「光コード型・屋内用・シングルモード」 仕様変更のご案内

光コード型・屋内用・シングルモード

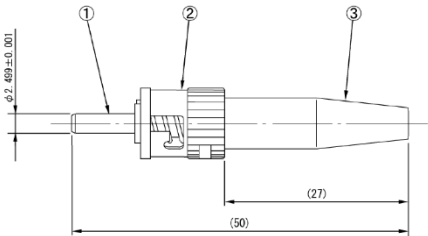
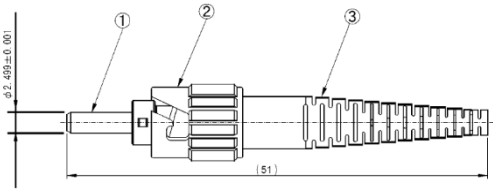
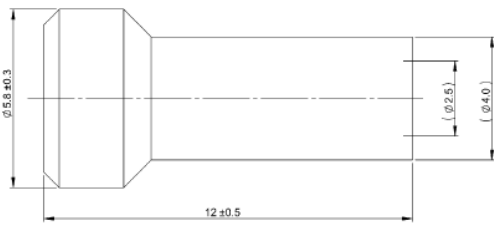
現行品	仕様変更後
外観参考 イメージ		
相違点	キャップ色：黒 ブーツ材質：ゴムブーツ	キャップ色：白 ブーツ材質：プラスチックブーツ (スリット入)
寸法		
寸法 注釈	①フェルール ②カップリング ③ゴムフード	①フェルール ②カップリング ③プラスチックブーツ
キャップ 寸法

部材変更後の性能差異はなく、同等品としてご使用いただけます。
